Réponse à la consultation publique : Modification d'une autorisation d'utilisation de fréquences radioélectriques à la société Starlink Internet Services Limited pour établir et exploiter un réseau ouvert au public du service fixe par satellite,

Autorité de régulation des communications électroniques, des postes et de la distribution de la presse

Figure 1 : Angles de vue bloqués en fonction des constellations Starlink autorisées et de la taille des terminaux utilisateurs bloquant d'autres constellations NGSO (RECOMMANDATION UIT-R S.1428-1 avec 25dB C/I).

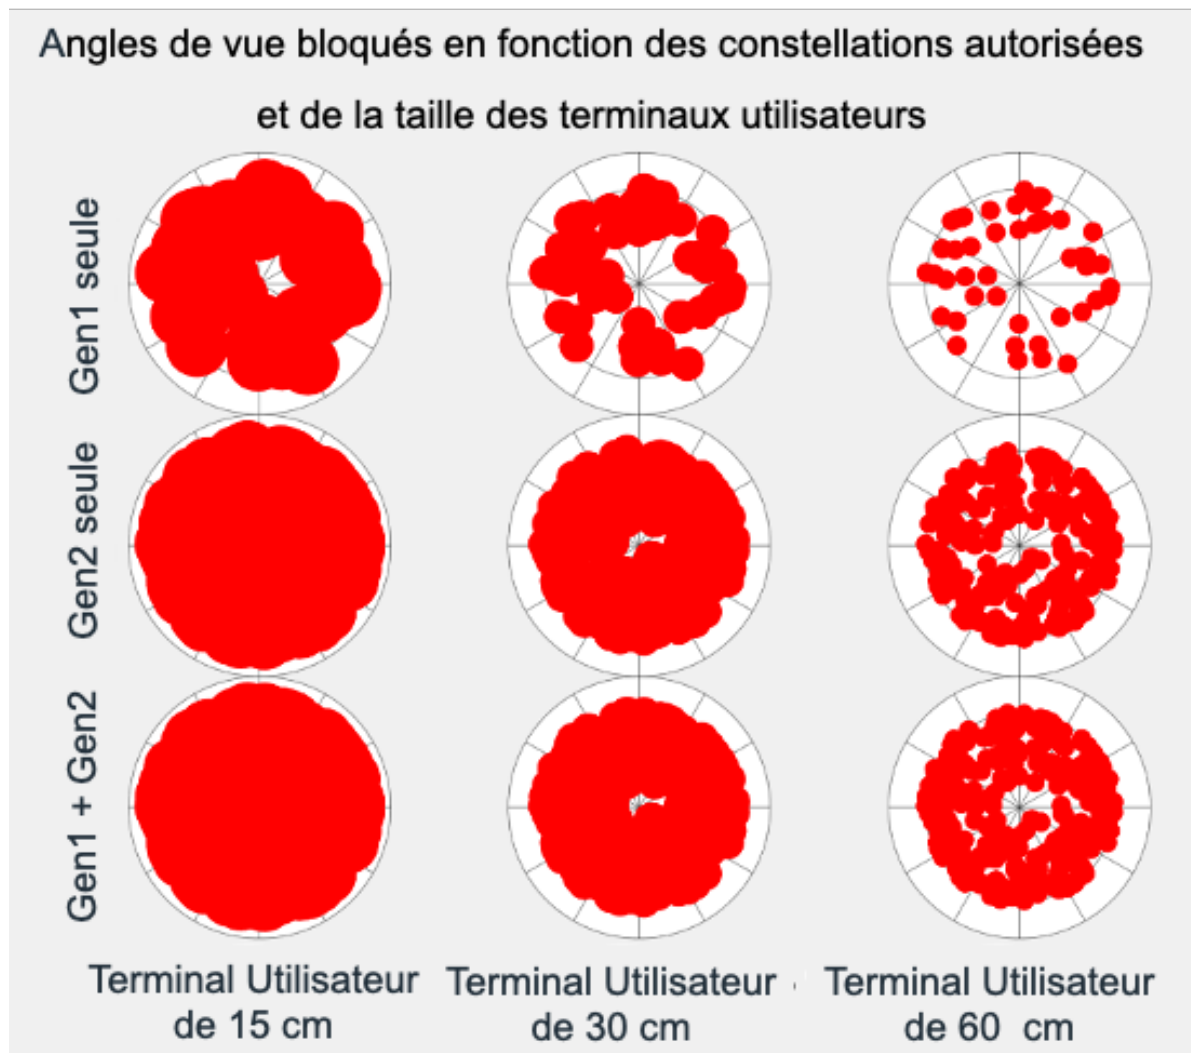
Pour tous les autres opérateurs disposant de constellations plus petites, leur capacité à identifier un angle de vue disponible se détériore considérablement (voir figure 1) avec

le projet de proposition de l'ARCEP visant à autoriser à la fois la génération 1 (4 408 satellites) et la génération 2 (29 988 satellites) en France par rapport à la situation actuelle avec seulement la génération 1 (Gen1) pour trois tailles de terminaux utilisateur différentes (15, 30 et 60 cm).

Cette analyse démontre dans quelle mesure SpaceX utilisera toutes les ressources partagées avec la constellation complète, ne laissant aucun angle de vue (chaque petit point rouge représente un angle de vue bloqué) pour que tout concurrent puisse déployer ses propres terminaux utilisateur et fournir ainsi une connectivité à n'importe quel utilisateur. Cette simulation suppose des terminaux utilisateur fixes, autoriser une utilisation ESIM pour une si large constellation aurait un impact supplémentaire sur les analyses présentées. L'utilisation de terminaux utilisateur ESIM/mobiles encourage une réduction de la taille des terminaux utilisateur afin d'améliorer la mobilité.

Non seulement l'ajout de satellites réduit la capacité de trouver un angle de vue approprié, mais avec la proposition de l'ARCEP d'inclure la mobilité, l'utilisation de petits terminaux terrestres réduira encore davantage la disponibilité d'angles de vue pour tout autre opérateur non géostationnaire. Cela aura un impact sur les utilisateurs finaux de tout concurrent de Starlink.

**L'ARCEP doit, au minimum, conditionner les licences pour les grandes constellations de NGSO de façon qu'elles n'entravent pas l'accès équitable aux ressources partagées et limitées de NGSO en exigeant que les systèmes de NGSO autorisés à desservir les territoires français :**

- **Opère avec seulement  $1/n$  des angles de vue, où représente le nombre de systèmes NGSO autorisés à desservir les territoires français dans une même bande de fréquences, et**
- **Se coordonner en toute bonne foi et en amont avec tous les autres systèmes NGSO desservant la France afin que tous les  $n$  angles de vue puissent être utilisés pour desservir les Territoires français par ces différents systèmes NGSO.**
